改善箇所説明図

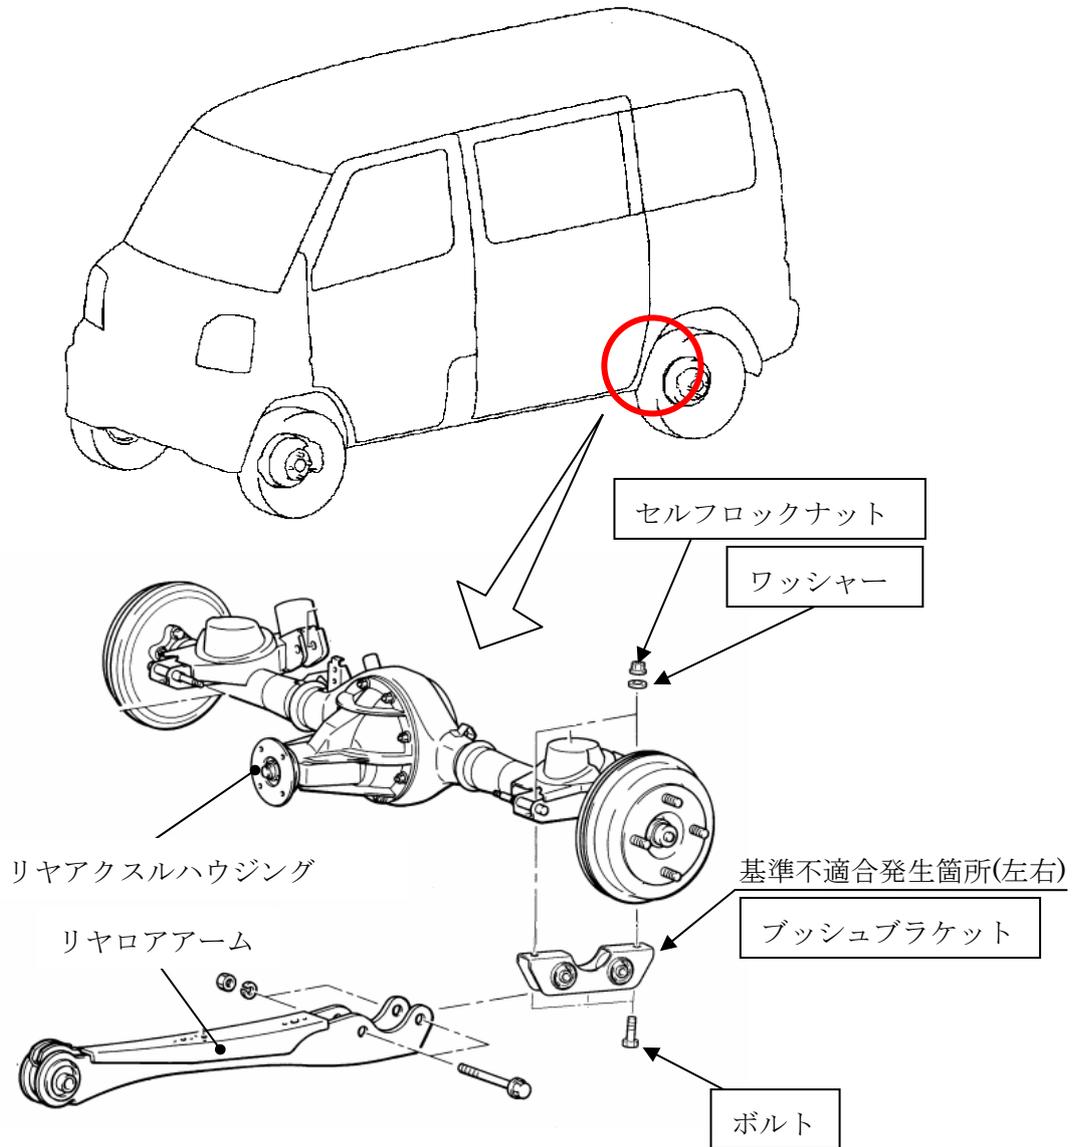
リヤサスペンションにおいて、リヤロアアームとリヤアクスルハウジングを連結するブッシュブラケットの強度余裕が少ないため、右左折や発進停止の繰り返しにより、ブッシュブラケットが損傷し、リヤロアアームとリヤアクスルハウジングの連結が外れ異音が発生し、走行安定性が低下するおそれがある。

全車両、ブッシュブラケット一式を対策品と交換する。

注：図中の 内は、交換部品を示す。

識別：ステアリングシャフトのカバー取り付けボルト頭部に白または黄色のペイントを塗布する。
